J'ai l'honneur de vous notifier l'avis de la mission régionale d'autorité environnementale de la région Nouvelle-Aquitaine sur le projet de réalisation d'un complexe photovoltaïque au sol sur le territoire de la commune de Samazan PC 047 285 18 F0003.

**Avis de la Mission régionale d'autorité environnementale
de la région Nouvelle-Aquitaine
sur le projet de réalisation d'un complexe photovoltaïque au sol
à Samazan (47)**

n°MRAe 2019APNA31

Localisation du projet :	Commune de Samazan (47)
Maître(s) d'ouvrage(s) :	Reden Solar
Avis émis à la demande de l'Autorité décisionnaire :	Préfet de Lot-et-Garonne
En date du :	19/12/2018
Dans le cadre de la procédure d'autorisation :	Permis de construire

Figure 30 : Zone inondable autour de l'Avance (source : AZI Avance)

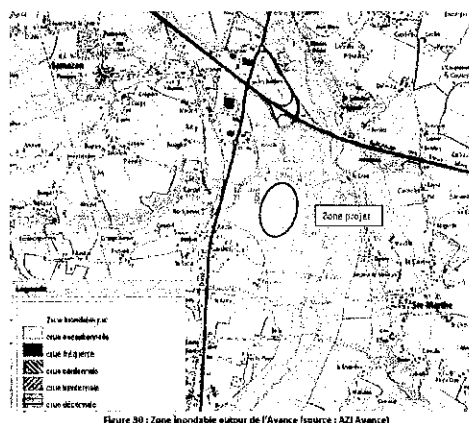
L'étude d'impact met en évidence l'inondabilité partielle du site du projet.

Une superposition de l'emprise du projet avec le zonage des zones inondables est attendu. La MRAE constate que dans le secteur les plus fortes hauteurs d'eau peuvent être supérieures à 2 mètres selon l'atlas des zones inondables de l'Avance de mai 2017. Des explications techniques spécifiques sont attendues dans le cas où le projet intersecterait de telles zones.

De plus, le fonctionnement des trackers en période de crue de l'Avance et du Samadet ne semble pas garanti. La position parallèle au sol est à optimiser en cas de risque inondation. En cas de défaillance du système, la position perpendiculaire au sol constituerait un obstacle majeur à l'écoulement des eaux.

Source : extrait de l'étude d'impact p. 68

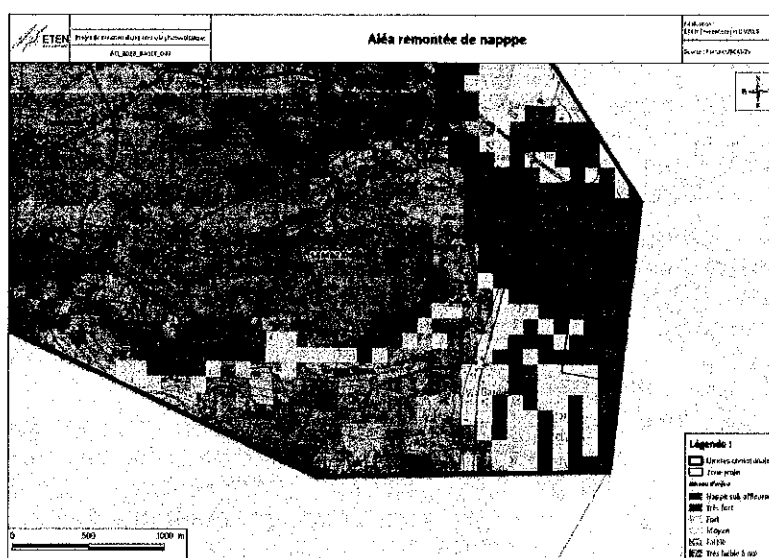
La majeure partie de la zone-projet est concernée par la présence d'une nappe sub-affleurante et présente un aléa évalué de niveau fort à très fort en ce qui concerne le risque de remontée de nappe.
